ID: Codice procedura (ID_VIP/ID_MATTM):10844

Impianto per la produzione di energia elettrica da fonte eolica, costituito da 6 aerogeneratori della potenza complessiva di 37,2 MW, un sistema di accumulo da 25 MW e relative opere connesse in località "Rempillo" nel comune di Pitigliano (GR).

ALLEGATO alle OSSERVAZIONI all' IMPIANTO EOLICO denominato REMPILLO nel COMUNE di PITIGLIANO (GR). Comp

Analisi degli Impianti Eolici Esistenti e in Progetto

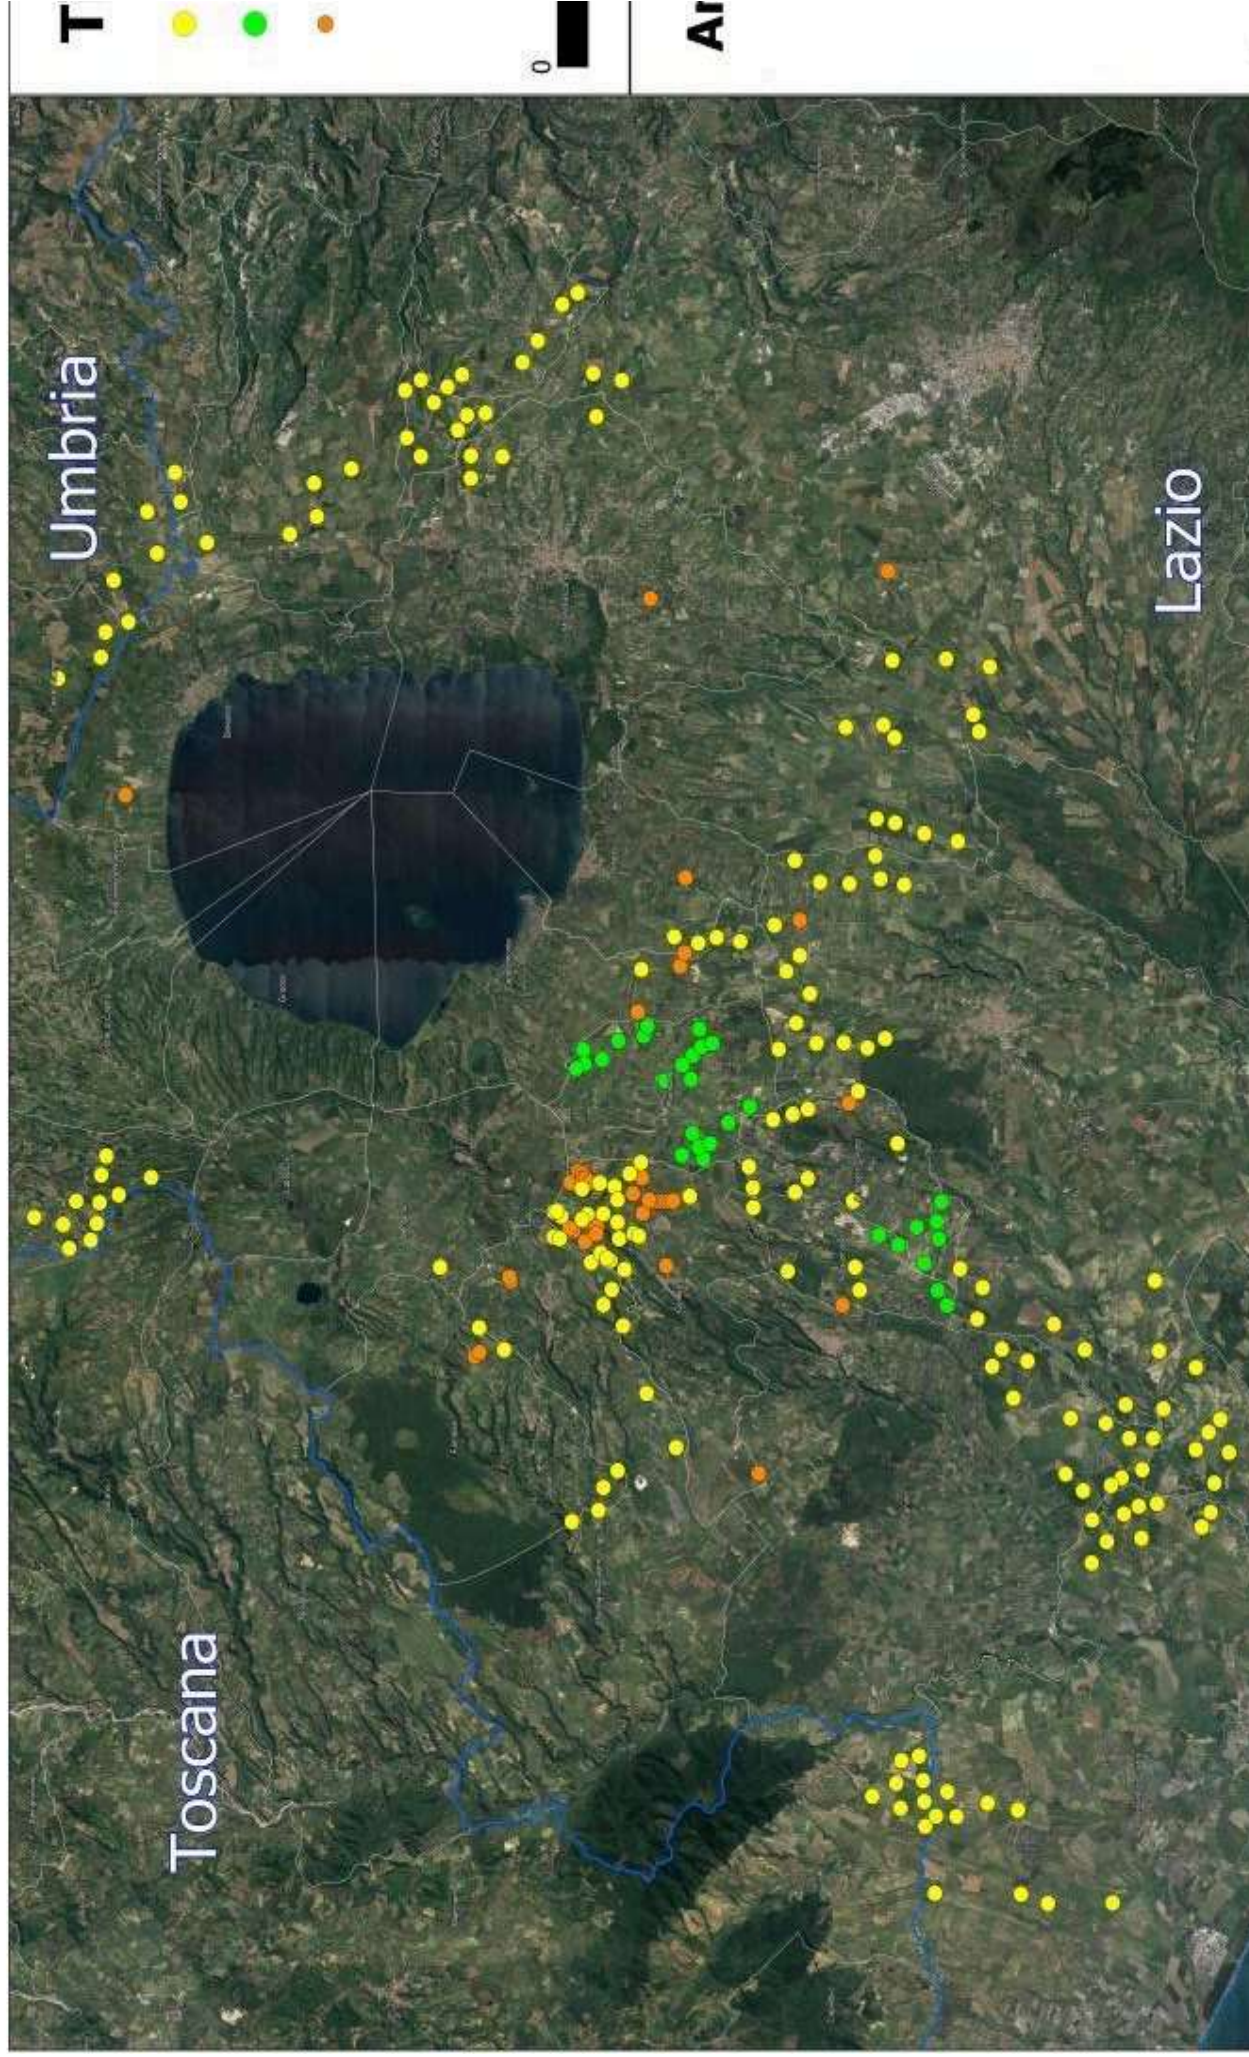
- h) Le zone di interesse archeologico evidenziate nell’immagine n. 3 a cui si aggiungono anche l’importante abitato protostorico di Sorgenti della Nova e Ruderì del Castello altomedioevale che si trovano a circa 4 km dalle aree in cui è stato progettato l’impianto eolico industriale. Poco più lontano i resti del castello medioevale “Morroneccio”. Nell’area vasta le preziose necropoli eneolitiche (Poggi Alti) ed etrusche di Pitigliano, Sovana e Sorano.

territorio toscano come si può vedere dalle immagini nn. 4 e 5 dell'Allegato n. 1.
